Straßenbahnkonzept: Senator muß nachsitzen

aus SIGNAL 08/1991 (Oktober 1991), Seite 5-14 (Artikel-Nr. 10001430)
IGEB

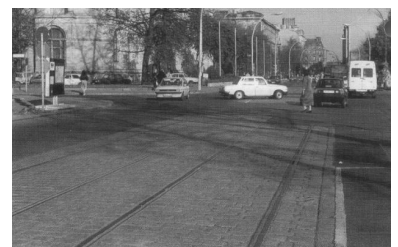
Einstieg in den Bremer Niederflur-Straßenbahnwagen. Die Entscheidung für das Bremer Fahrzeug ist richtig. Allerdings sollten keinesfalls 27 m lange Fahrzeuge bestellt werden, da diese für die in Berlin vorhandenen 50 m langen Haltestellen zu kurz bzw. bei Doppeltraktion zu lang sind. (Foto: T. Staeck)
